浜岡原子力発電所5号機 非常用ディーゼル発電機（B） 排気管伸縮継手破損による排気漏えいに伴う運転上の制限 からの逸脱に係る中部電力からの報告に対する評価及び 今後の対応について

平成31年1月16日
原子力規制委員会

ベローズ破損時の現場状況

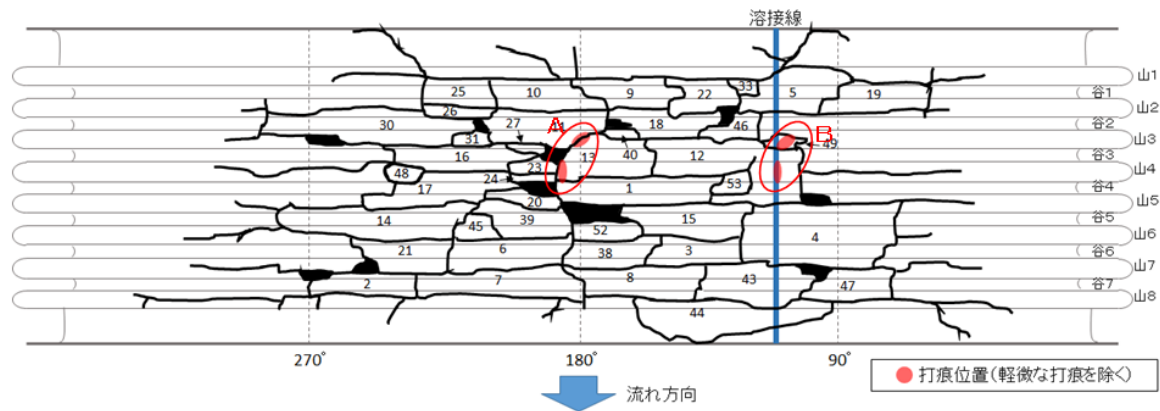
その後の調査により、1個のベローズが破損しており（別紙1参照）、消耗品の交換や機器の調整により復旧できるものではないと判断したことから、実用発電用原子炉の設置、運転等に関する規則第134条第5号に定める報告事象に該当すると判断し、同日、原子力規制委員会に報告した²。

ベローズ全体の外観観察結果 (打痕部)

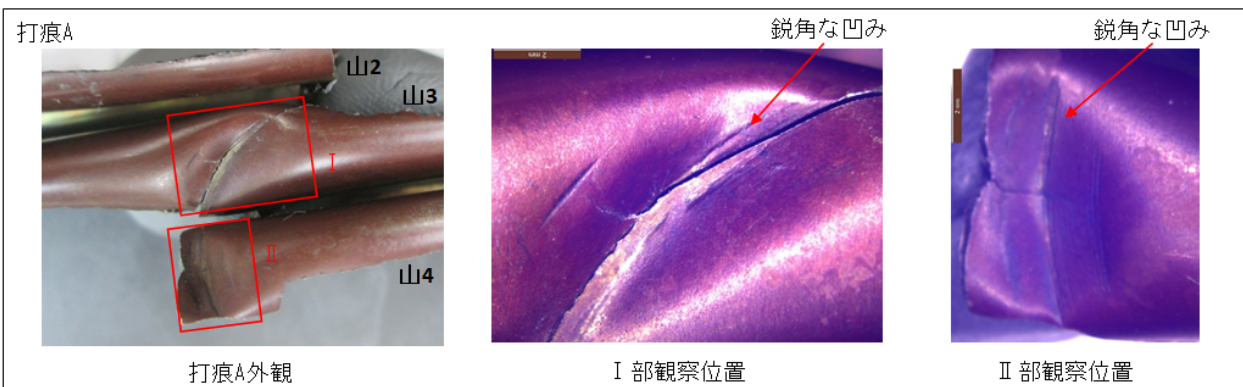
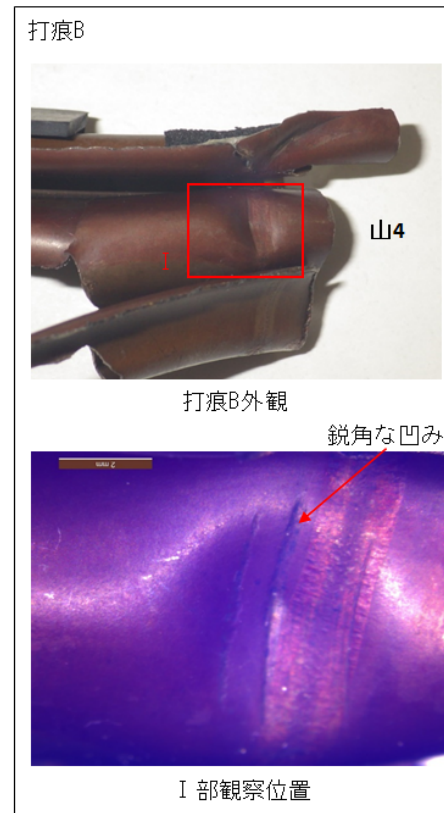
破損したベローズの破片を回収し、その破片を組み直し、その外観確認を実施、その結果、組み直したベローズの2箇所には大きな円弧状の打痕があり、いずれもその中心部に鋭角な打痕が認められた。(別紙2参照)

中部電力は、原因調査結果及び推定原因として、ベローズの復元を実施し、外観確認を行うとともに破片の破面観察を行い、その結果に基づき設計、製作、施工、運転管理、保守管理、経年劣化などの観点から要因分析を行い、それらの結果から原因を特定し事象の発生メカニズムを推定している。原子力規制委員会としては、鋭角的な打痕が本事象の要因の1つであることは認めるものの、当該打痕と熱疲労の複合要因によって発生した初期亀裂から排気の吹出しによる周期的振動によって短時間でベローズ内に亀裂が進展したとする推定メカニズムについては、排気の吹き出しによる周期的振動による荷重等の試験、解析等が行われておらず、また、疲労亀裂の起点となり得る表面亀裂や微小欠陥に関して広範囲なベローズ表面の観察も行われていないことから十分に解明されたとは言えない⁷。3. 1で述べたように、本事象がD/Gの機能要求等に与える影響は限定的であるものの、安全上重要な設備の健全性維持・向上の観点から、中部電力は、引き続き、事象発生メカニズムの解明に取り組み、得られた知見を他事業者等に広く共有するべきである。

一方で、本事象の要因の1つである打痕に対して、中部電力は、発生防止や早期検知等に関する対策として、ベローズ取付け確認への中部電力社員立会いや現場手順の改善、作業員等に対する教育、定期的なベローズ取付け部の外観点検などを挙げているほか、ベローズが破損した場合の復旧対策として予備品の配備や取替手順の整備を実施するとしており、こうした対策は本事象の再発防止及び早期復旧に一定の効果があると考えられる。ただし、中部電力は、中部電力社員の立会項目や現場手順の改訂内容、作業員に対する教育内容など再発防止対策の具体的内容を報告の中で示していないことから、中部電力は、これらの具体策を早急に検討し、効果のある取組を着実に実施する必要がある。
